島根原子力発電所3

2026 ↓ 9月10日
中国電力株式会社

審査会合での指摘事項

審査会合での指摘事項に対する回答（No.1）（1/11）

図 地震・津波 P R A のハザード見直し影響評価のイメージ

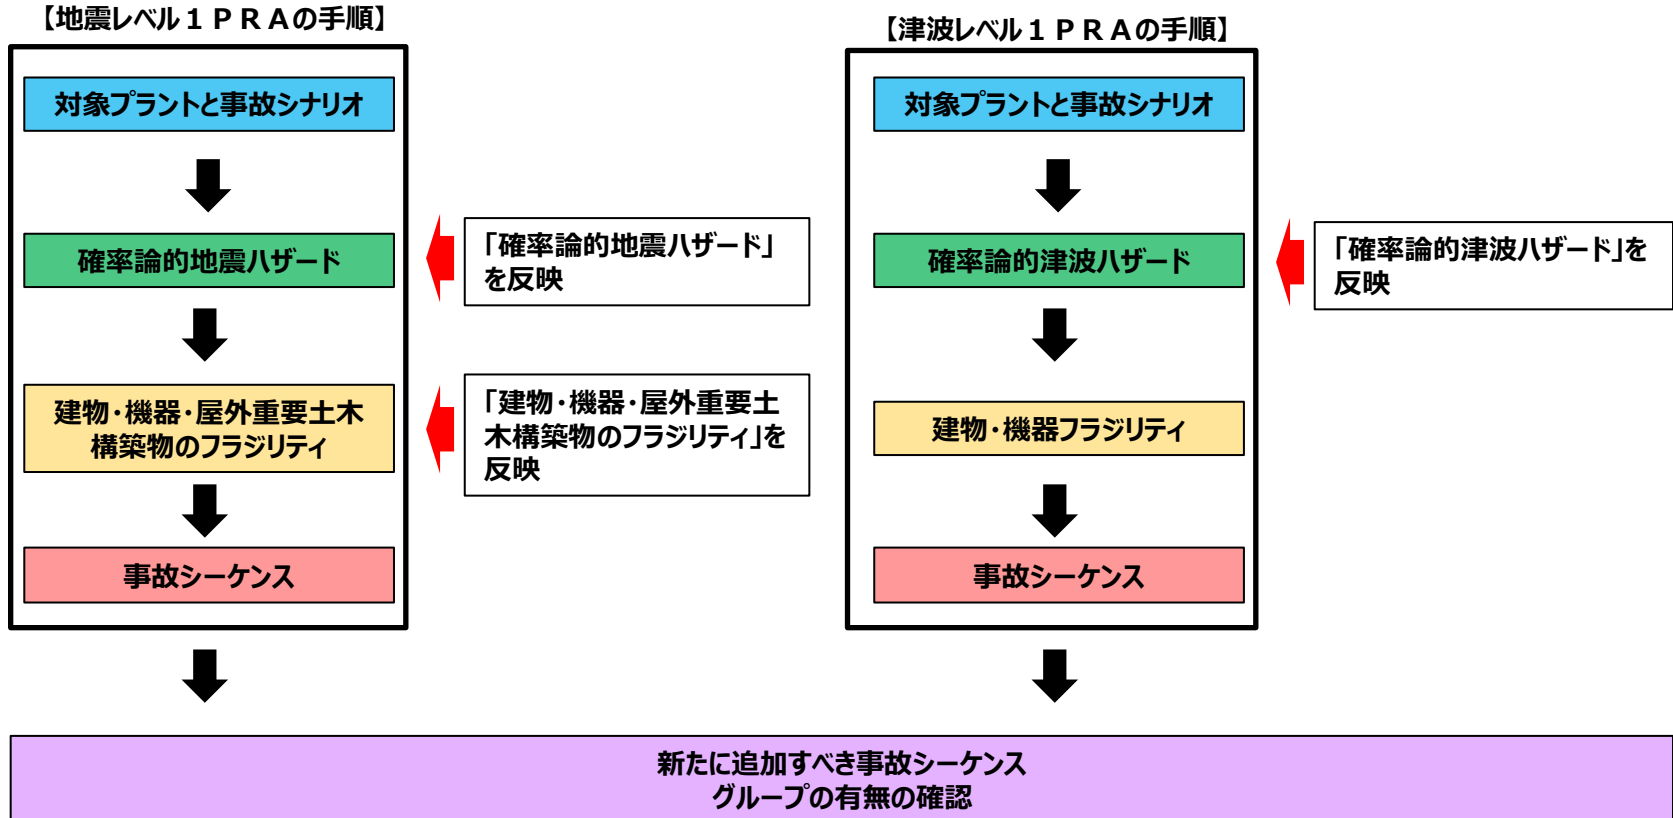
・地震・津波 P R A で用いている地震・津波ハザードについて、今後の地震・津波側での審査によりハザードの見直しがなされた場合には、地震・津波 P R A への影響を説明すること。

- 確率論的地震ハザード及び確率論的津波ハザードの見直しに対して地震・津波 P R A の影響評価を実施し、炉心損傷頻度等の評価結果を踏まえ、解釈に基づき必ず想定する事故シーケンスグループに含まれない有意な頻度又は影響をもたらす新たに追加すべき事故シーケンスグループの有無を確認する。
